島根原子力発電所第2号機 審査資料	
資料番号	NS2-補-020 改 37
提出年月日	2023年2月10日

工事計画に係る補足説明資料
(安全設備及び重大事故等対処設備が使用される条件の
下における健全性に関する説明書)

可搬型重大事故等対処設備の保管場所及びアクセスルートに
係る補足説明資料

18. 重油移送配管の経路変更に伴う影響について

図 18-1 重油移送配管の経路変更について(1/2)

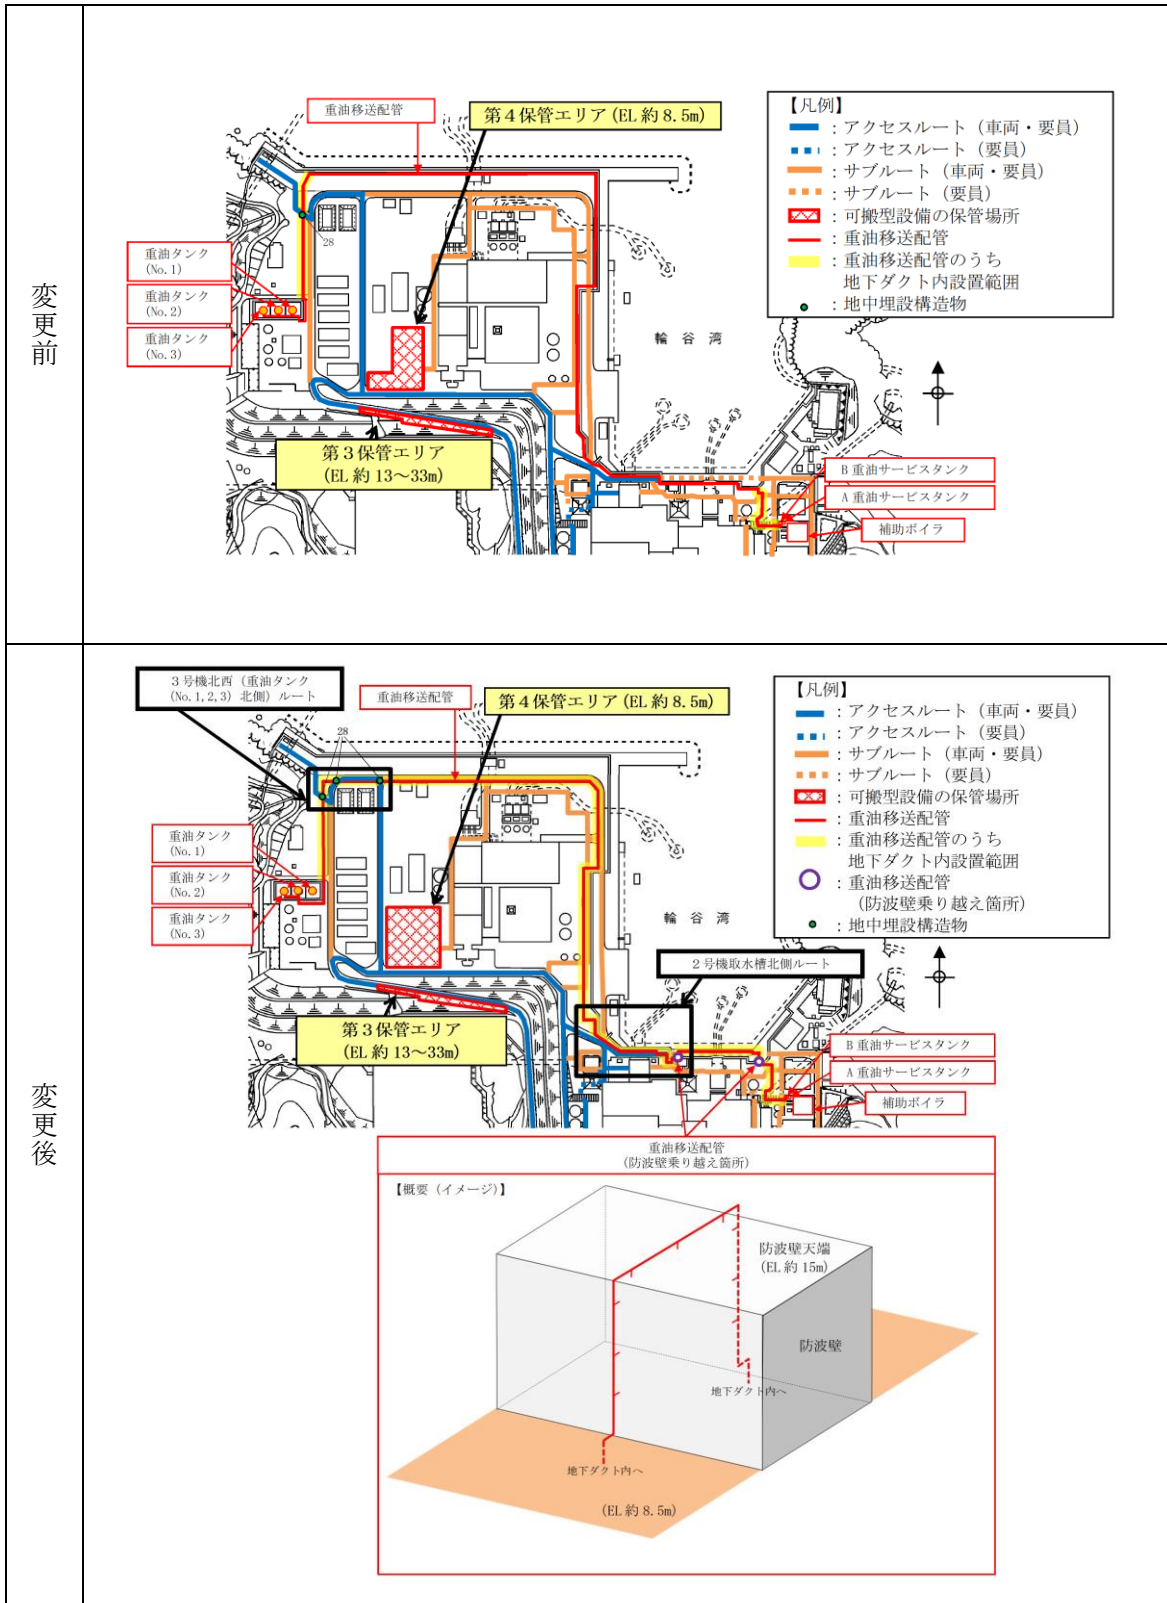
重油タンク (No. 2, 3) *1 から A, B 重油サービスタンクへ重油を移送する重油移送配管は防波壁内側壁面に設置することとしていたが、重油が万が一漏えいした場合における地上部アクセスルートへの影響を考慮並びに海洋への流出防止の観点から、大部分を地下ダクト内設置に変更した。なお、1, 2号機取水槽周辺に2箇所の防波壁乗り越え箇所があるが、当該部分は基準地震動 S_s により損壊しない設計とし、「補足-020-2 7. 保管場所及び屋外のアクセスルート周辺構造物の耐震性評価について」に示している。

重油移送配管ダクトの経路変更後，アクセスルート下を横断する評価対象となる箇所は図18-1(2/2)に示すとおり1箇所から3箇所となるが，横断する地下ダクトの断面形状は同一であり，VI-1-1-7-別添1「可搬型重大事故等対処設備の保管場所及びアクセスルート」において，液状化及び揺すり込みによる不等沈下等，側方流動，液状化に伴う浮き上がりの評価が厳しくなるように最も地下水位が高い断面で代表して検討しているため，「問題なし」と評価する。

重油移送配管ダクトの経路変更後アクセスルート下を横断する評価対象となる箇所は図18-1(2/2)に示すとおり1箇所から3箇所となるが，横断する地下ダクトの断面形状は同一である。地中埋設構造物の損壊については，VI-1-1-7-別添1「可搬型重大事故等対処設備の保管場所及びアクセスルート」において，敷鉄板等の敷設による損壊対策を実施することにより，車両通行性に影響がないことを確認しているため，「問題なし」と評価する。

图 19-2 防波壁通路防波扉（1号機北側） 概要图

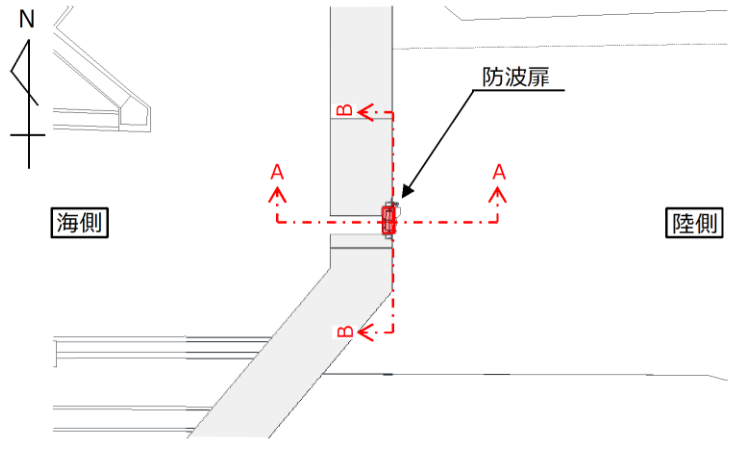
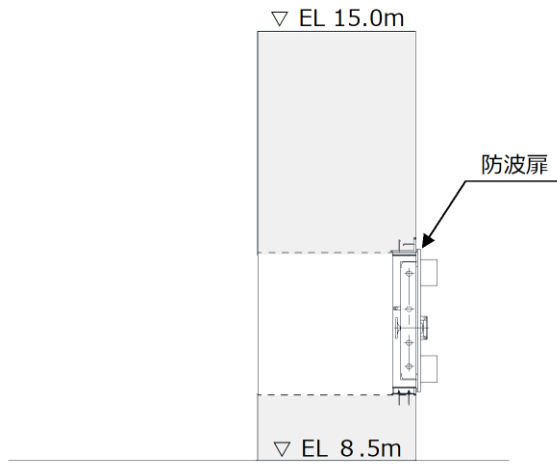
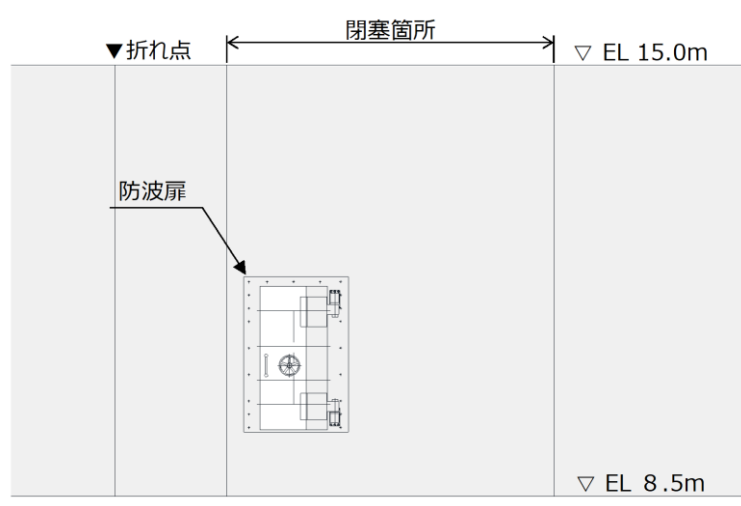
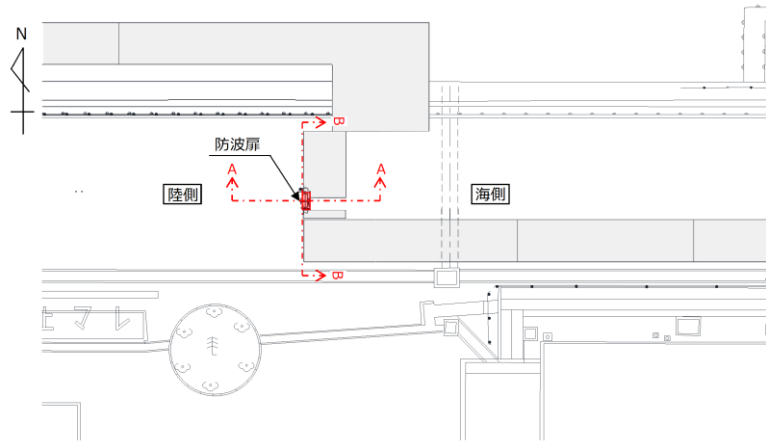
1号機北側及び2号機北側の防波壁通路防波扉について、車両が通行可能な仕様から要員のみ通行可能な仕様に変更する。これに伴い、防波壁外側の1号機取水槽北側のサブルート（車両・要員）において車両が通行できなくなることから、サブルート（要員）に変更する。

図 19-4 防波壁通路防波扉（荷揚場南） 概要図

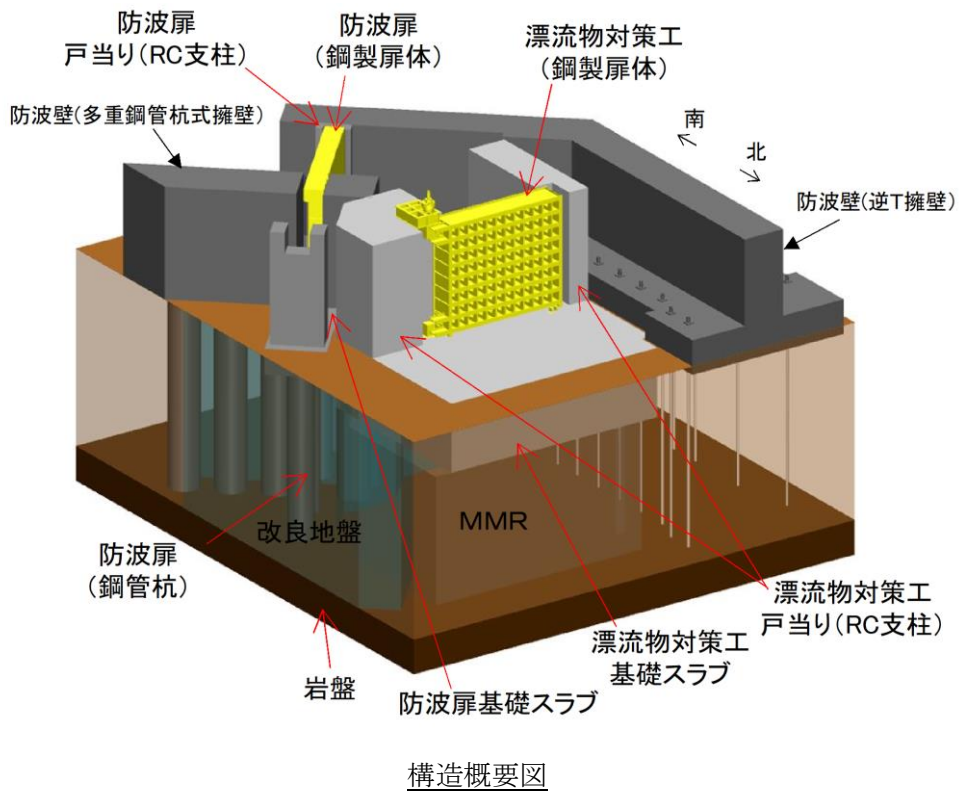
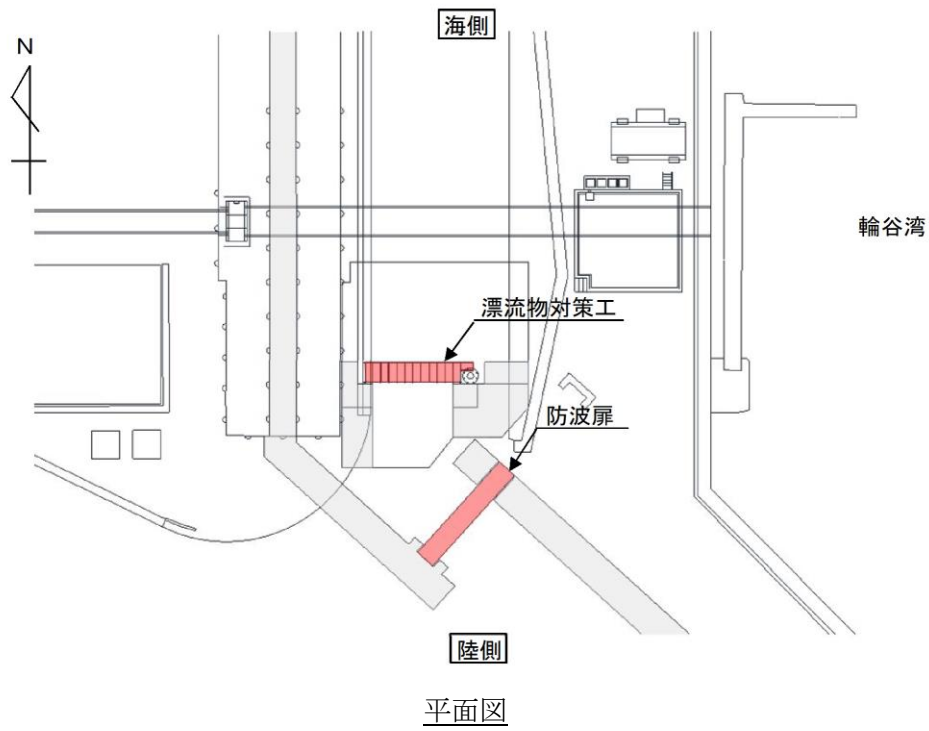
3号機東側及び荷揚場南の防波壁通路防波扉は海側に漂流物対策工を設置するが、漂流物対策工は開閉可能かつ車両及び要員の通行が可能であることから、ルート種別の変更はない。

図 19-7 小型船舶の保管場所及び運搬ルートの変更前後図 (1/2)

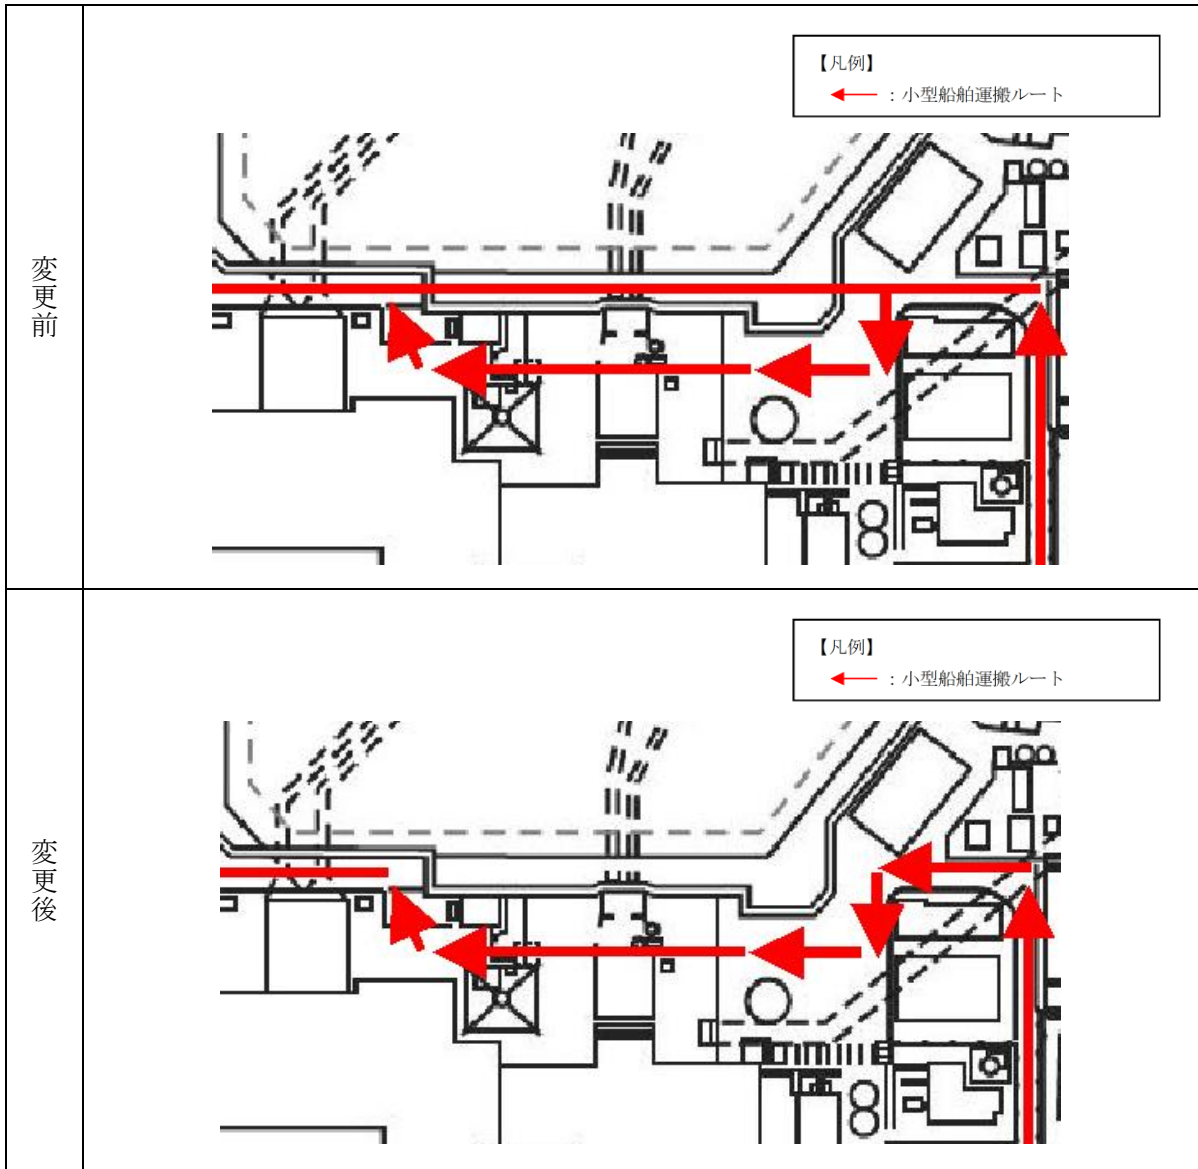
サブルート (車両・要員) からサブルート (要員) に変更することから、小型船舶運搬ルートに設定しないよう変更するが、小型船舶運搬ルートはその他複数のルートを確認していることから作業に関する通行性に影響はない。

図 21-2 海を水源とした送水手順におけるホース敷設ルート
(例：2号機原子炉建物西側の低圧原子炉代替注水系（可搬型）接続口に接続する場合）

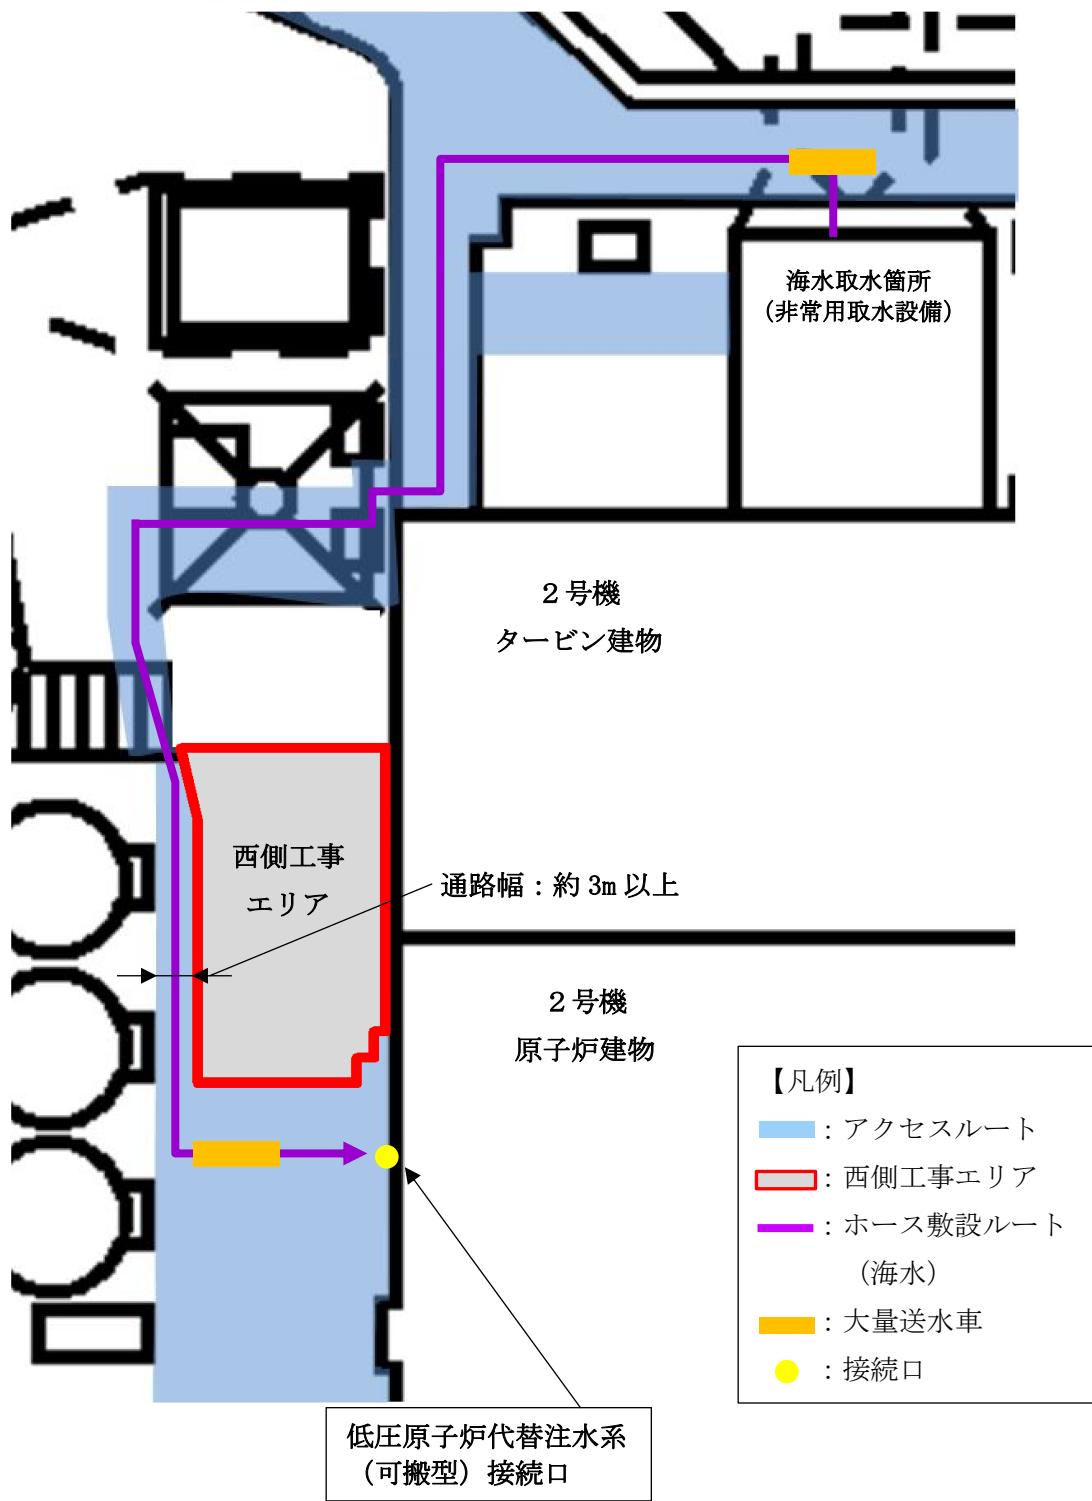
西側工事エリアが通行できない状況においても、西側工事エリアと2号機トラス水受入タンク及び2号機補助復水貯蔵タンク間には通路幅として約 3m 以上を確保しており、車両及び緊急時対策要員の通行並びにホース敷設作業は可能であることから、屋外のアクセスルートへの影響はない。

図 21-3 2号機原子炉建物西側における可搬型設備の配置図

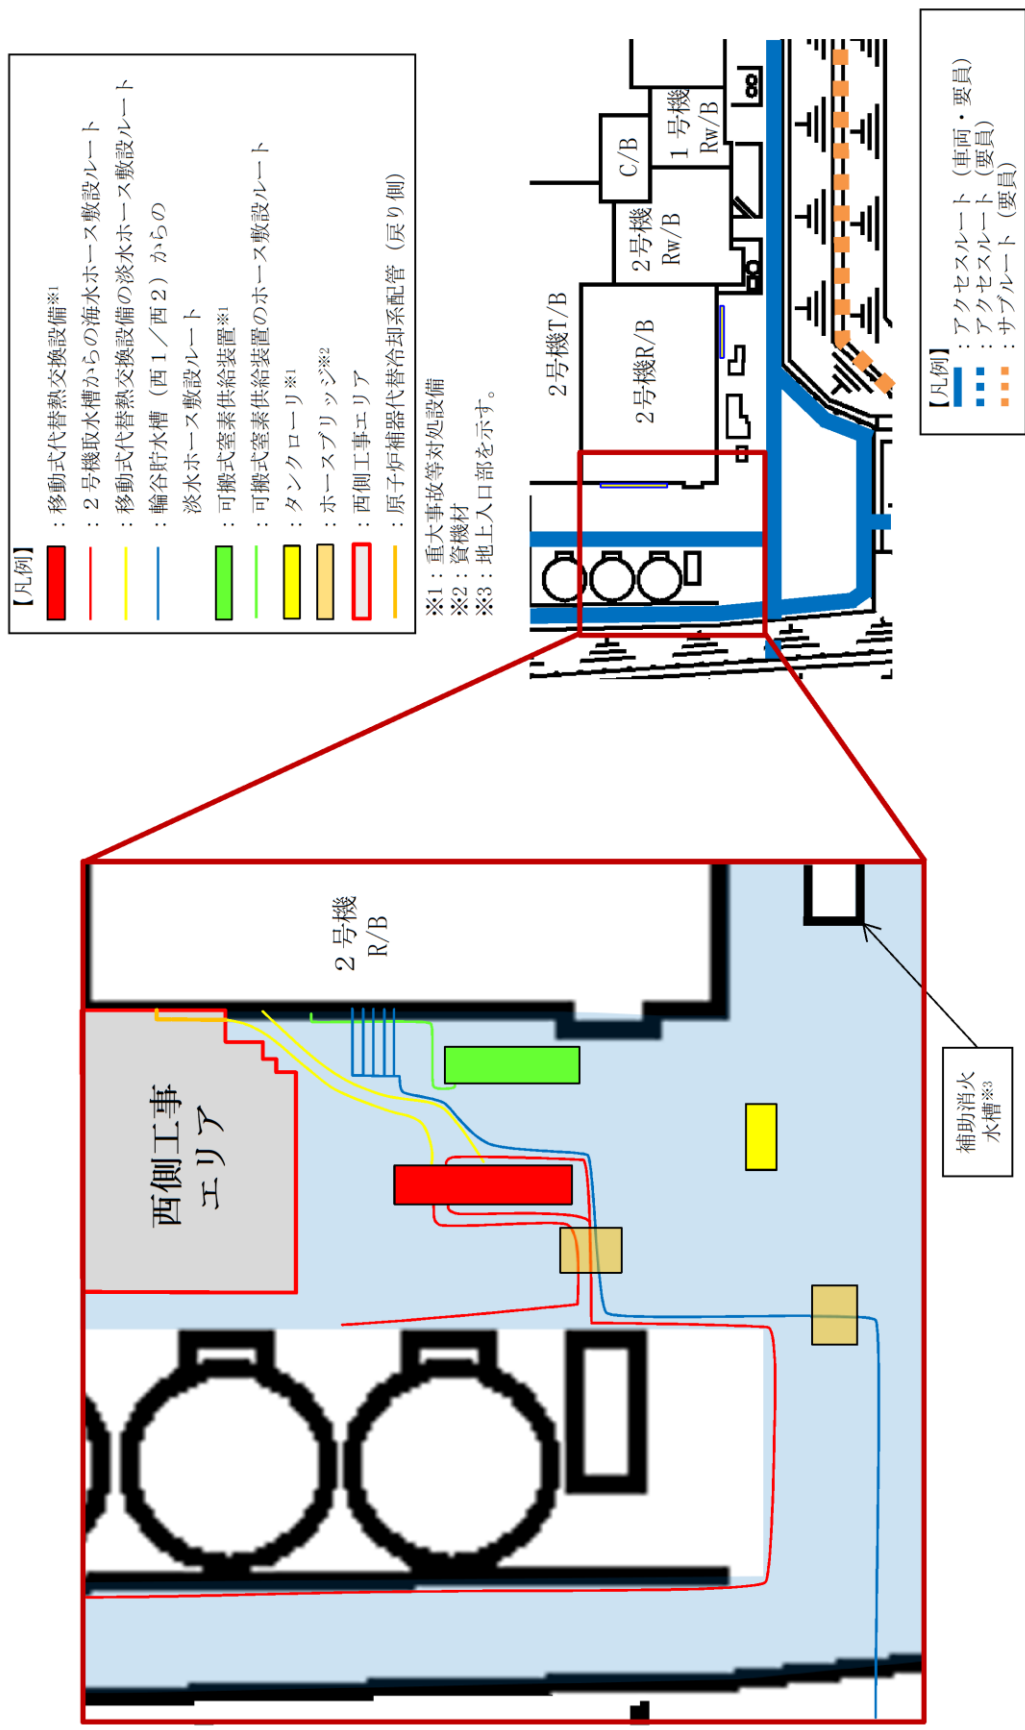
可搬型設備の配置に当たっては、有効性評価シナリオのうち、可搬型設備の配置数が最も多いシナリオ（雰囲気圧力・温度による静的負荷（格納容器過圧・過温破損））を選択し、可搬型設備の配置が可能であること、ホース及びケーブル敷設が可能であることを確認した。配置条件を表 21-1 に、可搬型設備の配置図を図 21-3 に示す。

なお、西側工事エリア内には原子炉補機代替冷却系接続口（戻り側）が位置しているが、西側工事エリアの範囲内に掛からないよう配管を南側に延長する形で設計していることから、ホース接続に影響はない。
